REGOLAMENTO DELEGATO (UE) 2023/2048 DELLA COMMISSIONE

del 4 luglio 2023

che rettifica i regolamenti delegati (UE) n. 626/2011, (UE) 2019/2015, (UE) 2019/2016 e (UE) 2019/2018 per quanto riguarda i requisiti di etichettatura energetica per i condizionatori d'aria, le sorgenti luminose, gli apparecchi di refrigerazione e gli apparecchi di refrigerazione con funzione di vendita diretta

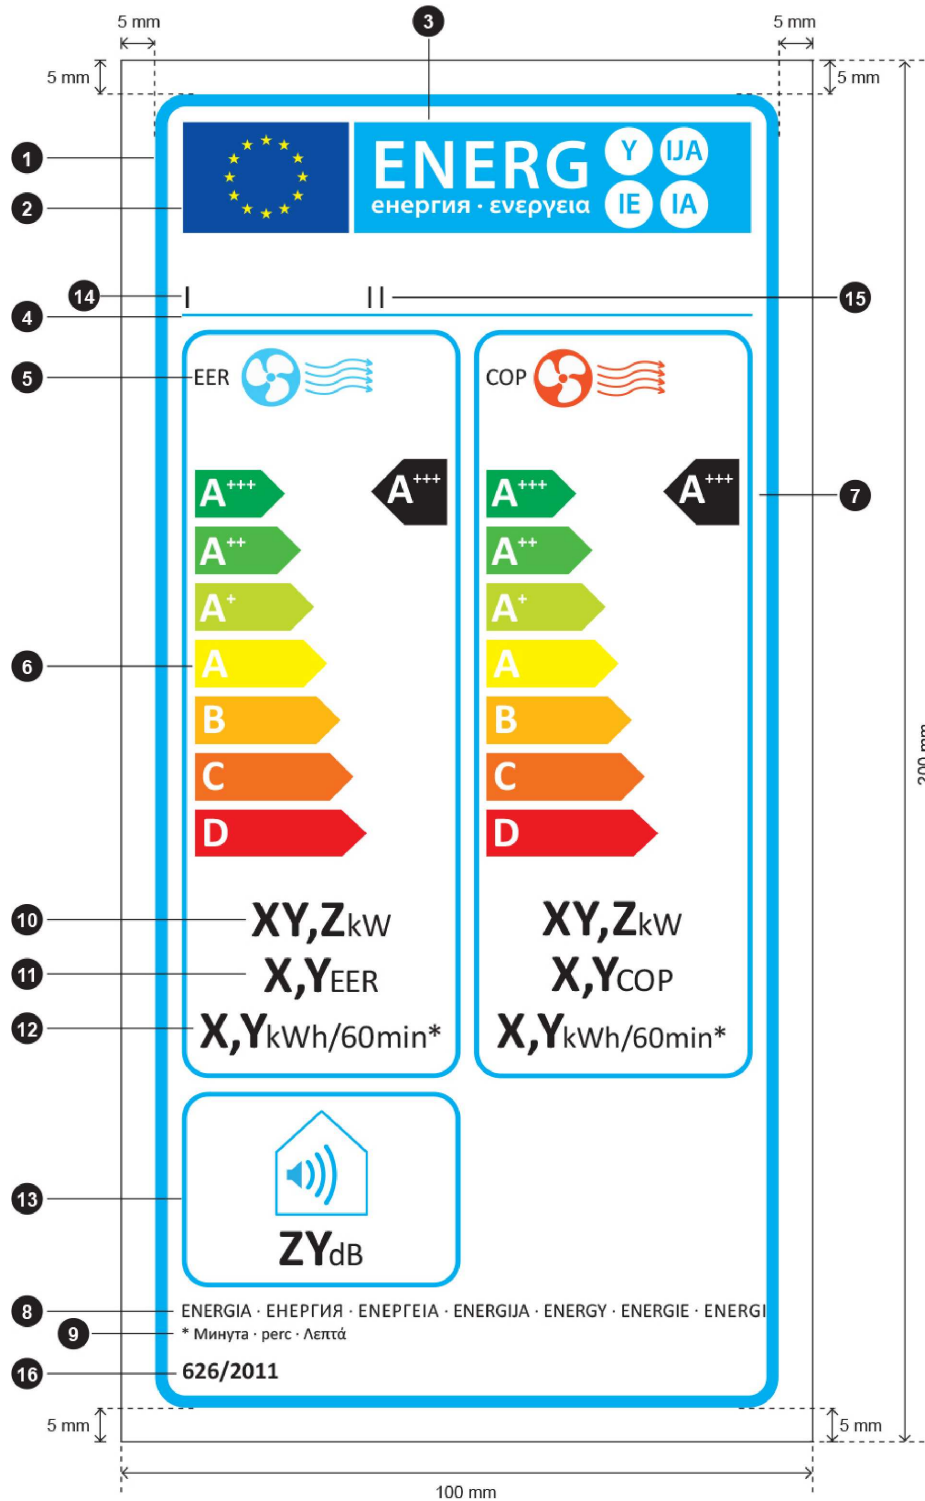
- 5) all'allegato III, è opportuno modificare le immagini come segue:
 - 1) sostituire l'immagine della sezione 4.1 con l'immagine seguente:

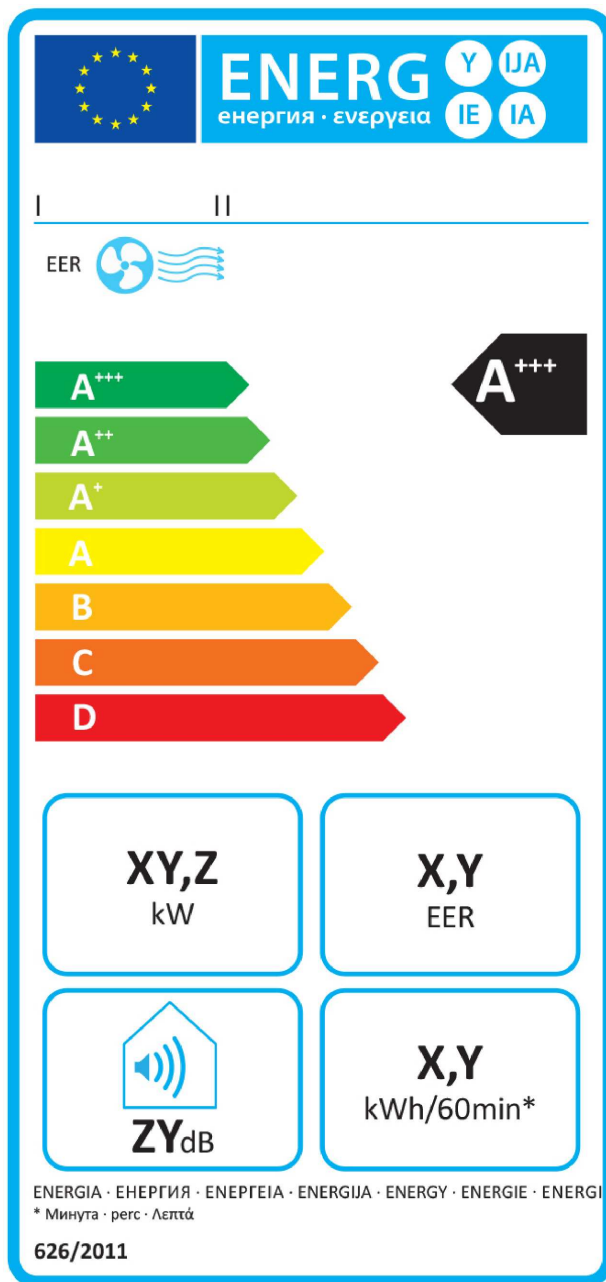
2) sostituire l'immagine della sezione 4.2 con l'immagine seguente:

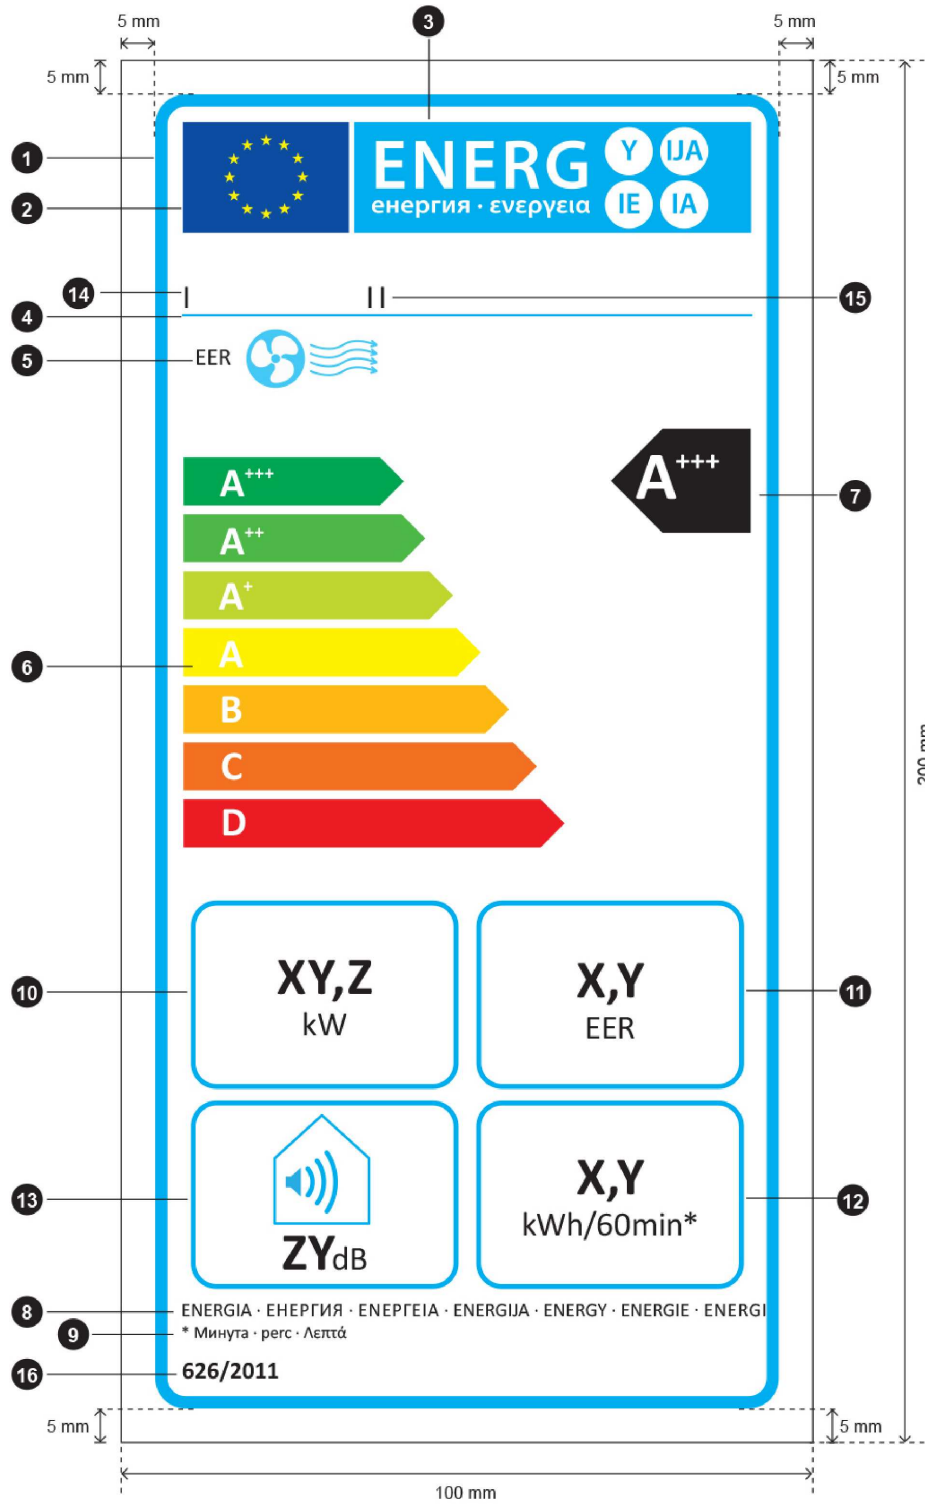
3) sostituire l'immagine della sezione 4.3 con l'immagine seguente:

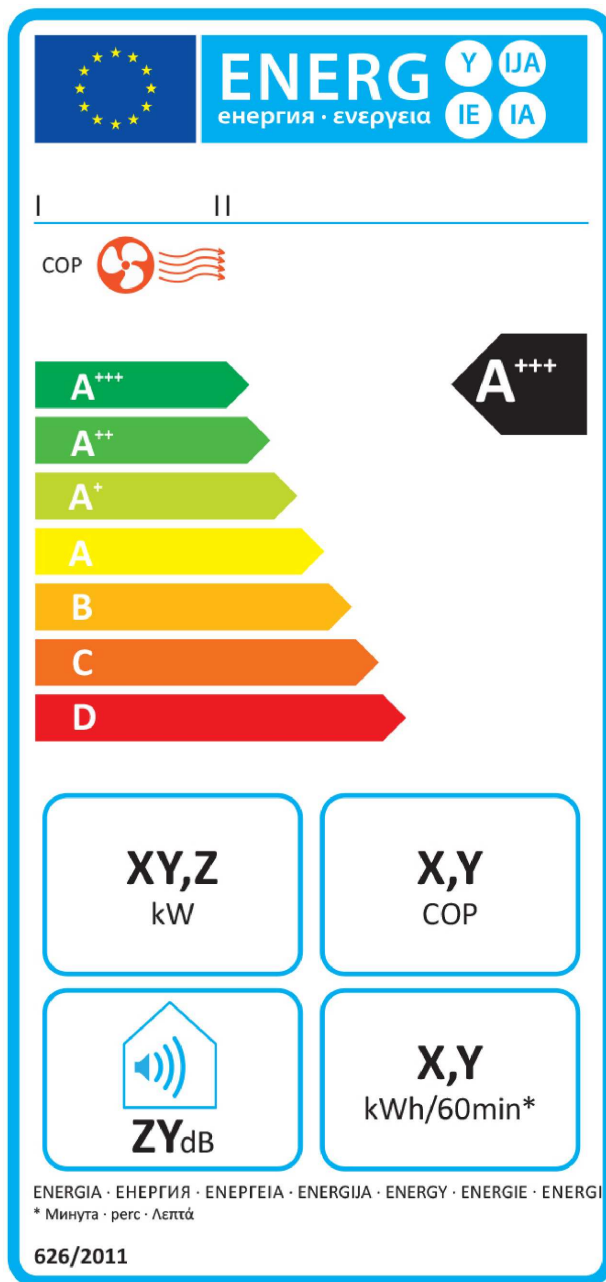
4) sostituire l'immagine della sezione 4.4 con l'immagine seguente:

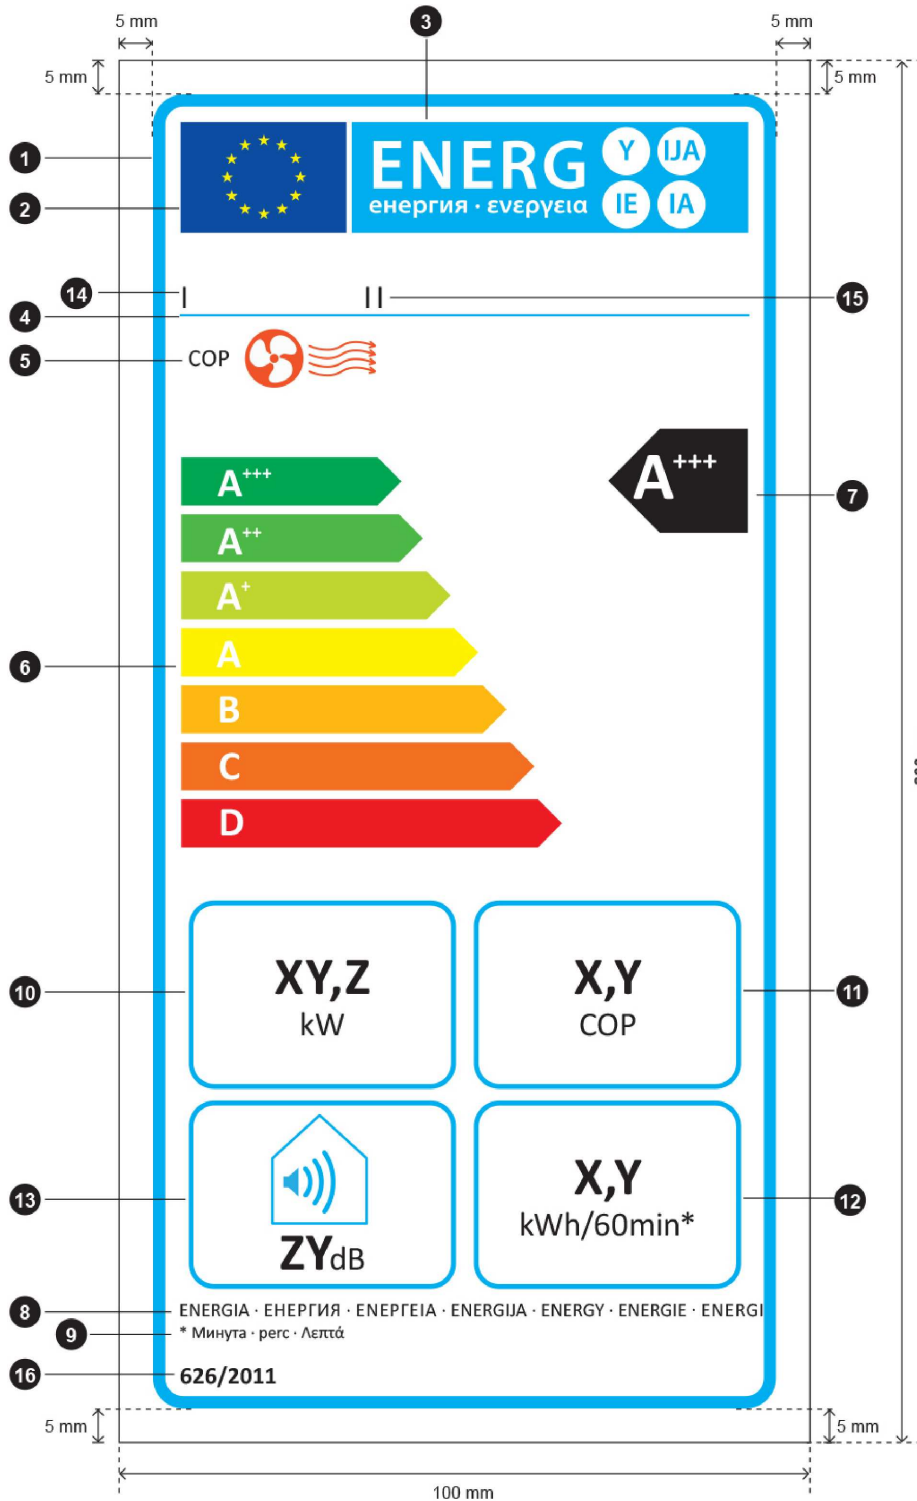
5) sostituire l'immagine della sezione 4.5 con l'immagine seguente:

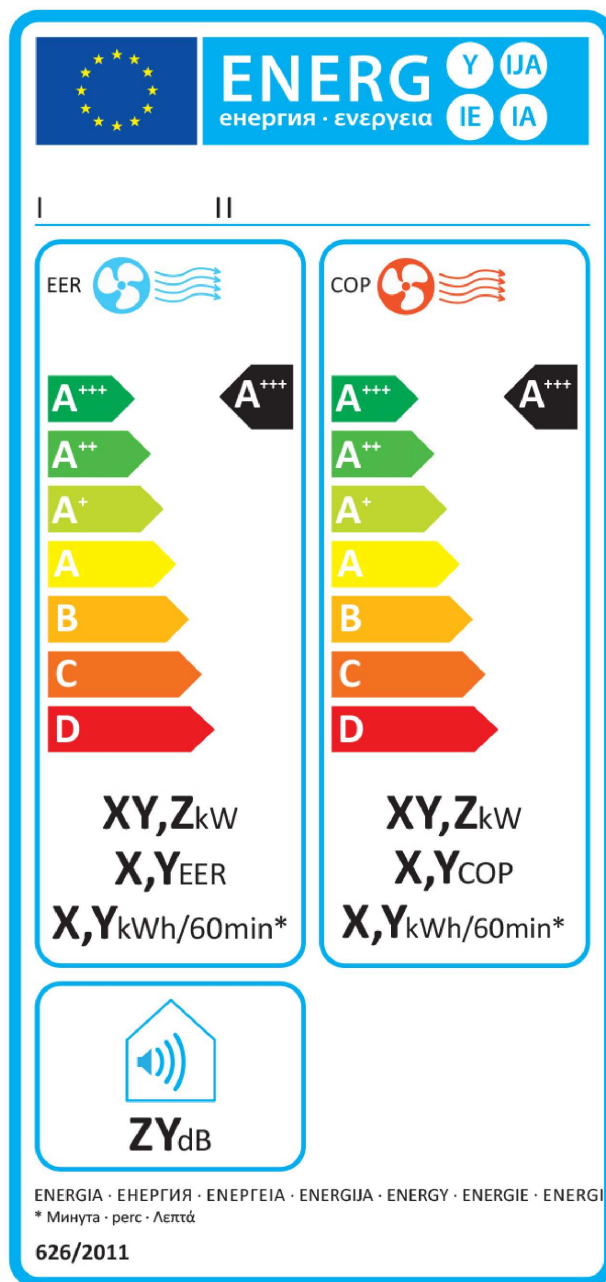
6) sostituire l'immagine della sezione 4.6 con l'immagine seguente:

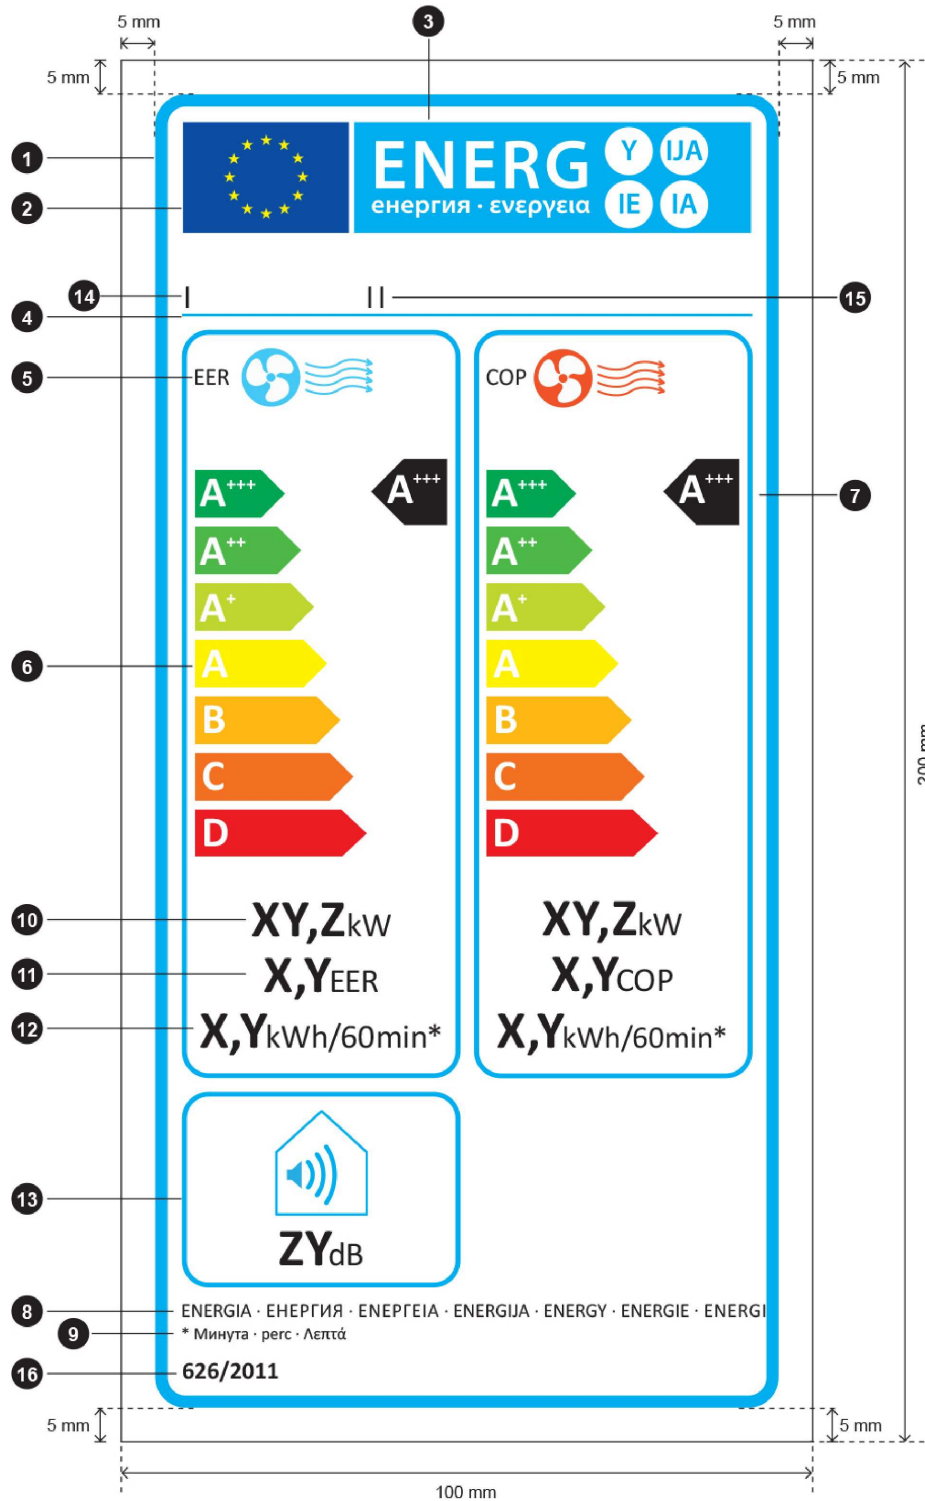
7) sostituire l'immagine della sezione 5.1 con l'immagine seguente:

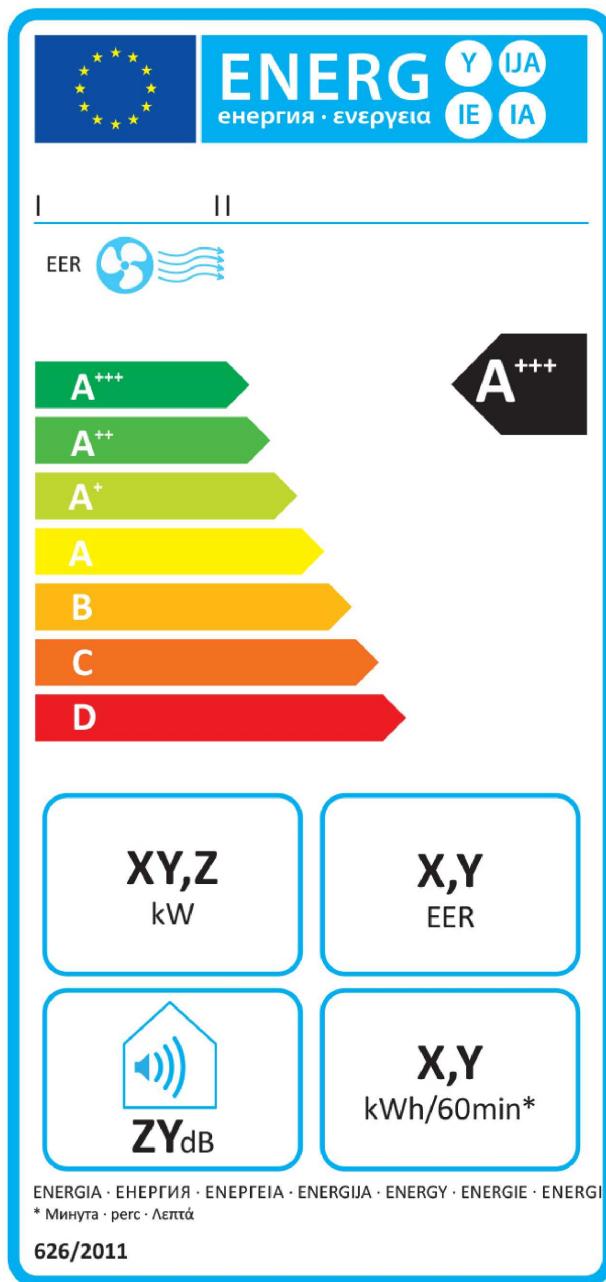
8) sostituire l'immagine della sezione 5.2 con l'immagine seguente:

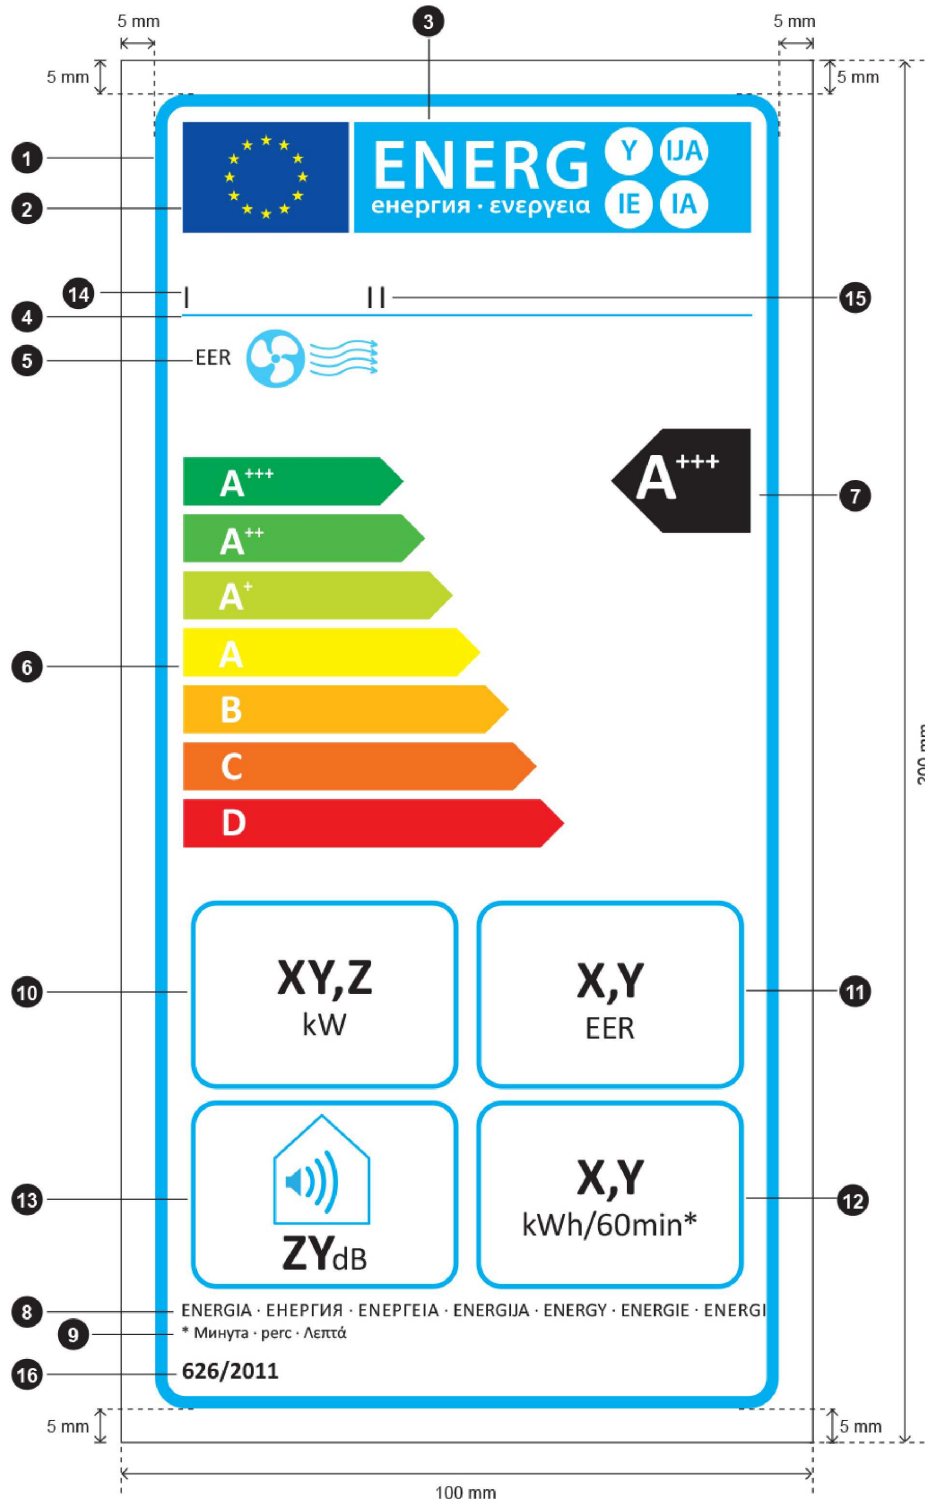
9) sostituire l'immagine della sezione 5.3 con l'immagine seguente:

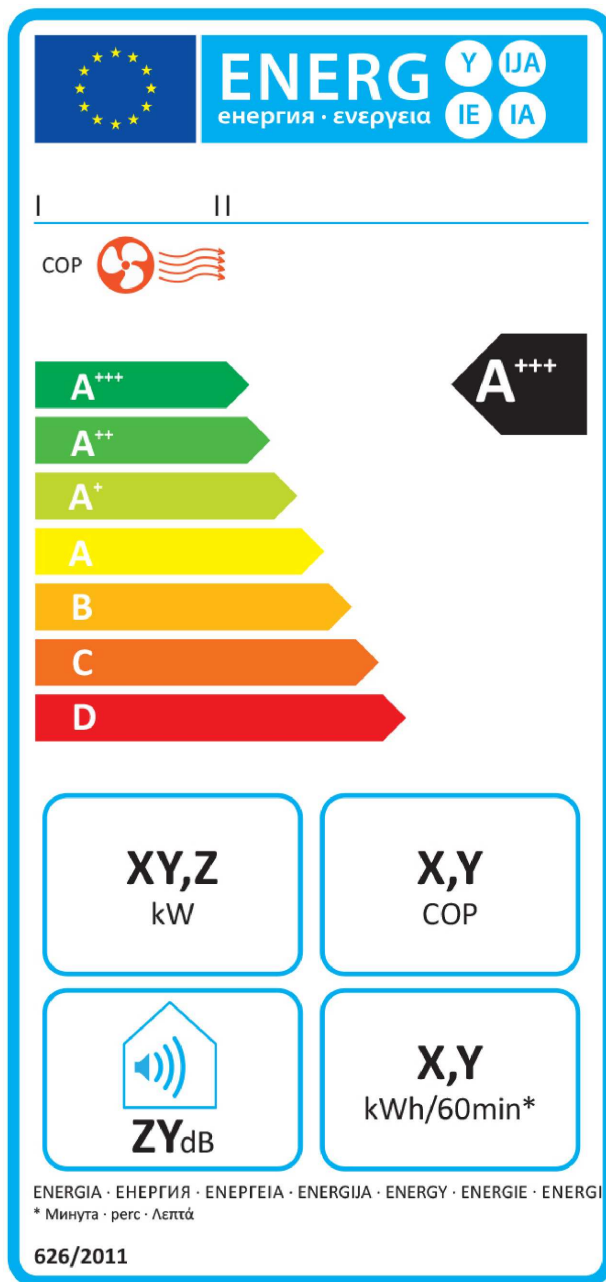
10) sostituire l'immagine della sezione 5.4 con l'immagine seguente:
